**Stadt Zerbst**

**Angebotsplanung  
möglicher Flächen zur Realisierung von  
Freiflächen-Photovoltaikanlagen auf  
landwirtschaftlichen Flächen.**

**Abwägung**

zur Beteiligung der Bürger angelehnt an § 3 (2) BauGB  
zum **Entwurf** in der Fassung November 2022

Angebotsplanung Karte 3

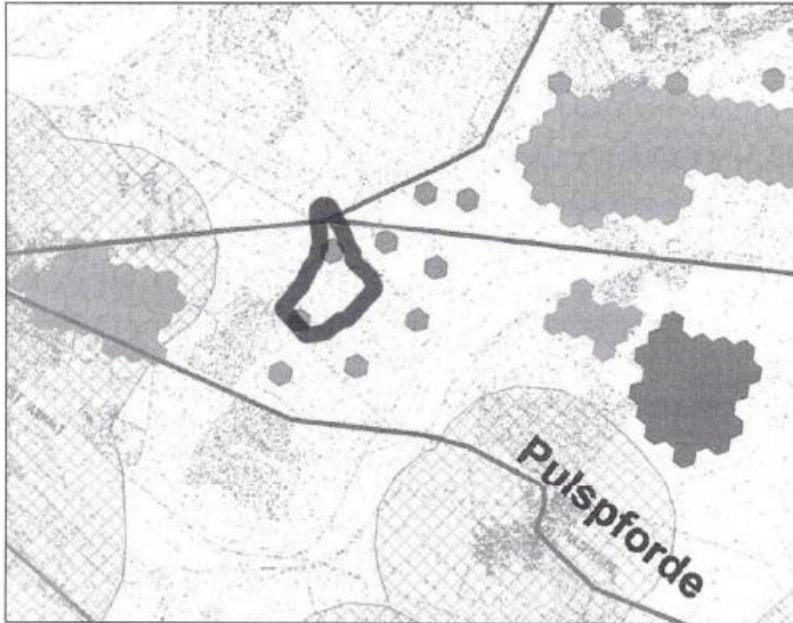
**Ich beantrage hiermit die Aufnahme meiner Flächen als potenziellen FFPV-Standort in die städtische Angebotsplanung. Die für eine FFPV-Anlage nutzbare Gesamtfläche beträgt ca. 10 Hektar (s. Karte).**

Die beantragte Fläche liegt teilweise im Vorranggebiet Wind (VRG Nr. 17) des Sachlichen Teilplans Windenergie der Planungsregion ABW (ROP). Nach den Regelungen des ROP ist der Nutzung der Windenergie in solchen Gebieten ein Vorrang vor allen anderen Nutzungen einzuräumen. Entgegenstehende Nutzungen wie FF-PV sind danach in der Regel unzulässig.

Das zuvor erwähnte LSG überlagert zu einem geringen Teil den beantragten FFPV-Standort. Betroffen ist eine Größe von ca. 2 Hektar beplanbarer FFPV-Fläche. Es handelt sich um das LSG „Zerbster Nuthetäler“. Die Freiflächenanlagenverordnung (FFAVO) des Landes vom 26.02.2022 besagt, dass FFPV-Anlagen in LSG nicht errichtet werden dürfen. Jedoch kann in Ausnahmefällen nach dem § 67 BNatSchG von den Geboten und Verboten der Rechtsverordnungen des Bundes und der Länder auf Antrag Befreiung gewährt werden.

**Bitte prüfen Sie die Möglichkeit der Aufnahme der beantragten Fläche in die städtische Angebotsplanung im Rahmen dieses Verfahrens, insbesondere anhand der eingebrachten Argumente.**

*Kenntnisnahme.*

#### Angebotsplanung Karte 3

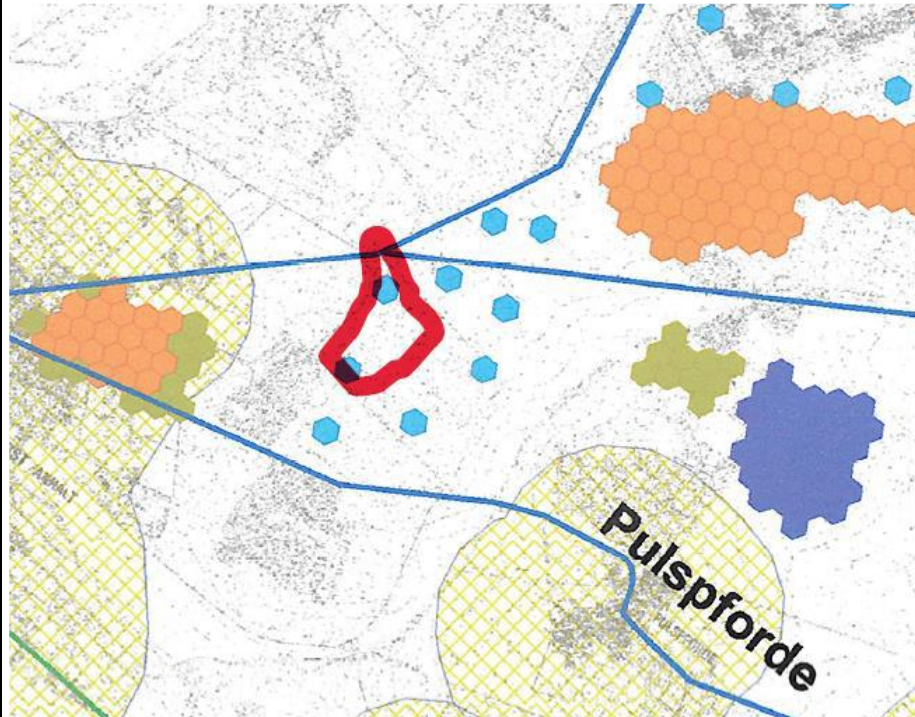
Eine enge Abstimmung mit der Regional- und Kommunalplanbehörde ist erforderlich. Für das Repowering ist ein Genehmigungsverfahren nach BImSchG, für die FFPV-Anlage ist ein Bauleitplanverfahren durchzuführen. Im Bebauungsplan sollte im Falle einer Doppelnutzung festgesetzt werden, dass bestimmte der in ihm festgesetzten baulichen und sonstigen Nutzungen und Anlagen (hier FFPV) nur für einen bestimmten Zeitraum zulässig oder bis zum Eintritt bestimmter Umstände zulässig oder unzulässig sind. Eine Folgenutzung sollte ebenso festgesetzt werden.

**Bitte prüfen Sie, ob das Projektgebiet (s. Karte) als potenzielles Gebiet für FFPV geeignet ist. Bitte prüfen Sie auch die Aufnahme einer Öffnungsklausel in Ihre FFPV-Angebotsplanung, die eine parallele Nutzung von WEA und FFPV in Wind-VRG unter den zuvor skizzierten Bedingungen ermöglicht.**

*Kenntnisnahme.*
